Pour la CPV SUN 40

Réponses aux questions de l'enquête
publique
Projet de parc photovoltaïque
Lieu-dit « Le Petit Pied David » à Venesmes

Indice	Date	Modifications	Rédacteur	Approbateur
A	24/02/2020	Création du document	M.Sautier Ingénieur Envir.	J. Baudoux Chef de projet

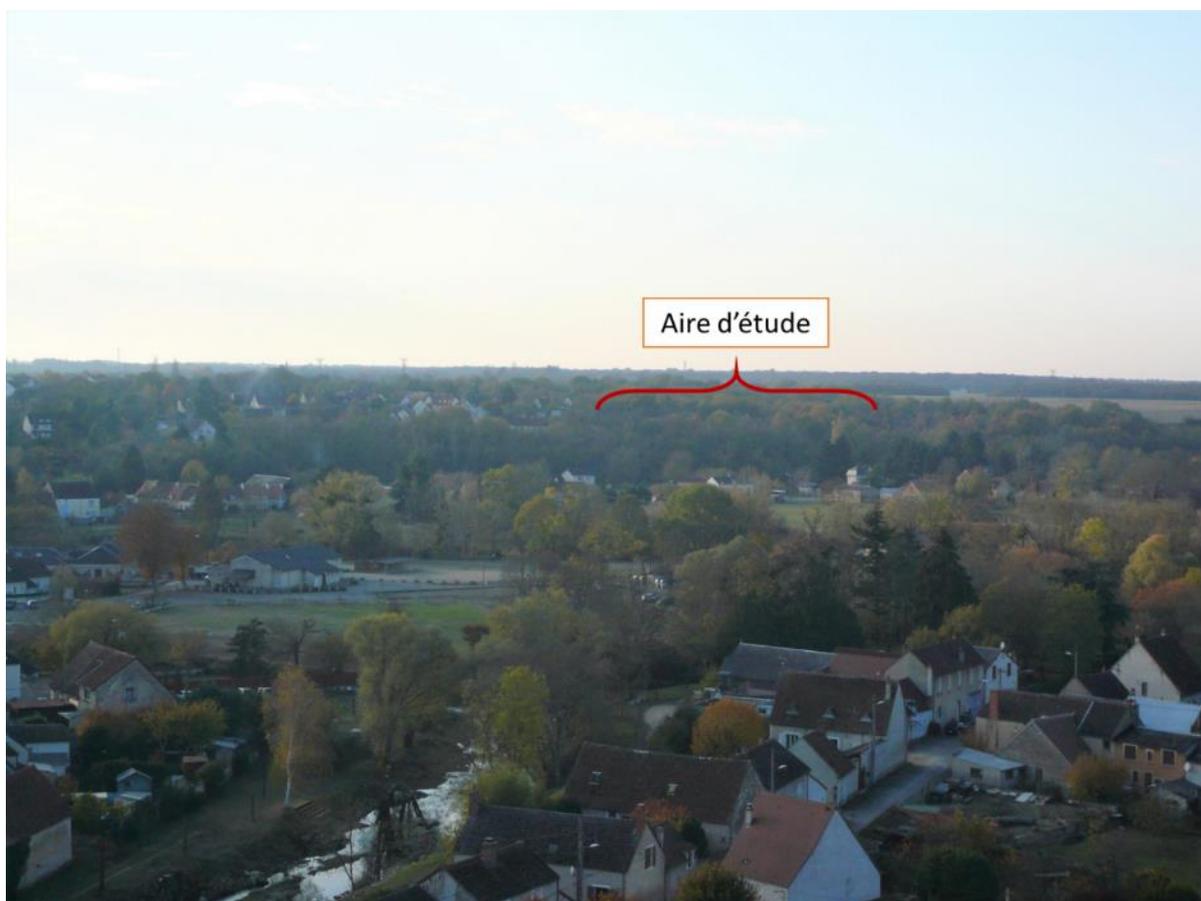
Le dossier soumis à enquête publique présente une incohérence concernant le nombre de locaux de transformation : il en est indiqué 3 dans les plans, mais l'étude d'impact en mentionne 4.

La CPV SUN 40 confirme que 3 postes de transformation seront suffisants pour la puissance installée de la centrale, une erreur s'est glissée dans le texte du rapport d'étude d'impact.

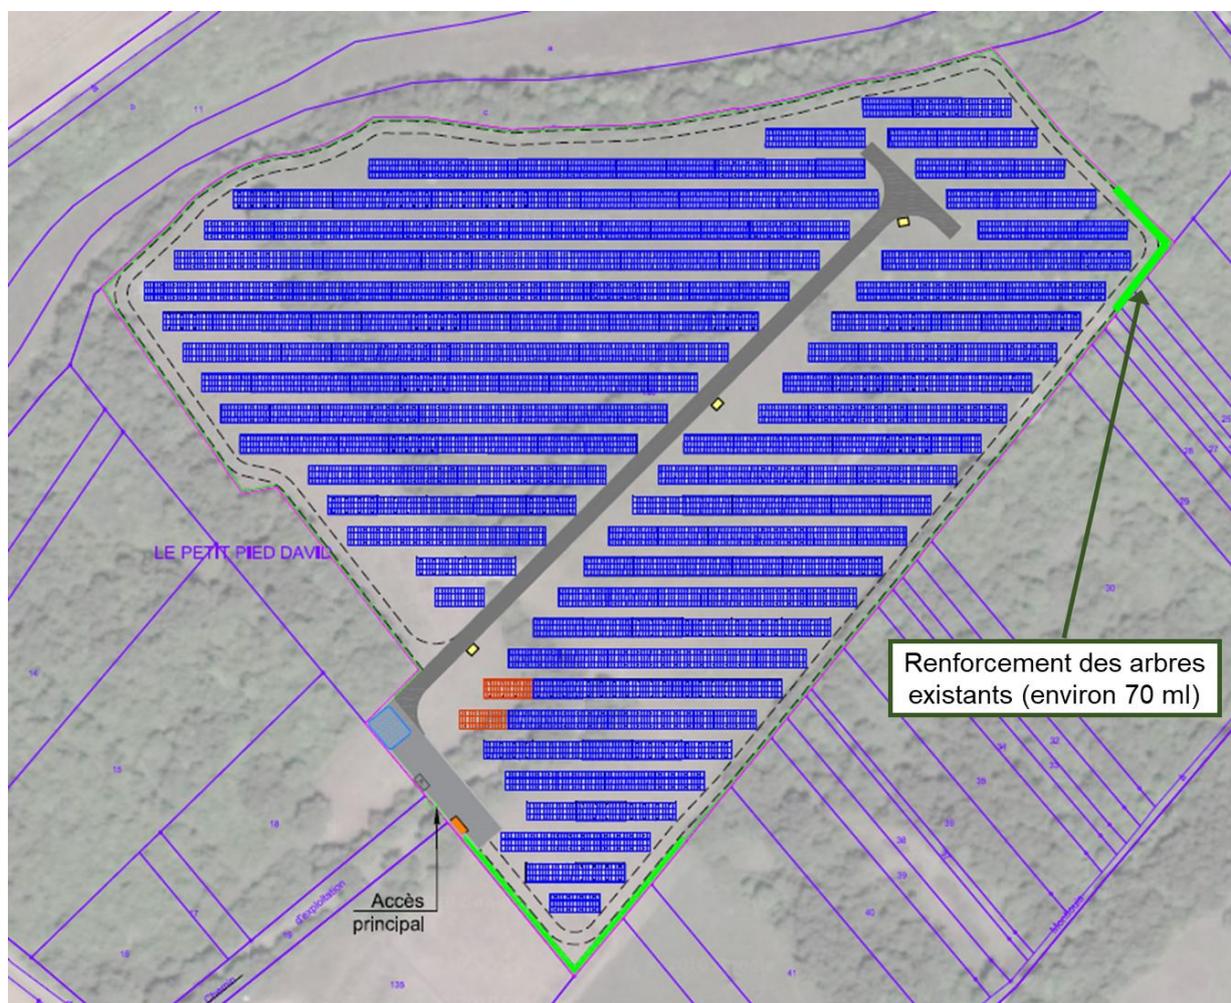
La propriétaire du château de Châteauneuf s'est manifestée après la fin de l'enquête publique, en adressant deux mails à la société Luxel, pour indiquer un risque de visibilité de la centrale solaire depuis le château, et demander quelles sont les mesures prévues vis-à-vis de ce risque.

Afin de renforcer cet effet de masque sur la partie est où la végétation est plus clairsemée, la CPV SUN 40 propose de rajouter la mesure d'intégration paysagère suivante :

- **Renforcement des arbres existants par la plantation de portions de haie dans les zones clairessemées en bordure est de la centrale sur environ 70 mètres linéaires.**

Les conditions de réalisation de ce renforcement sont les mêmes que celles prévues pour la nouvelle haie plantée au sud-ouest (voir pages 134-135 de l'étude d'impact). Les portions de haie créées seront maintenues à une hauteur comprise entre 2 et 3 m.
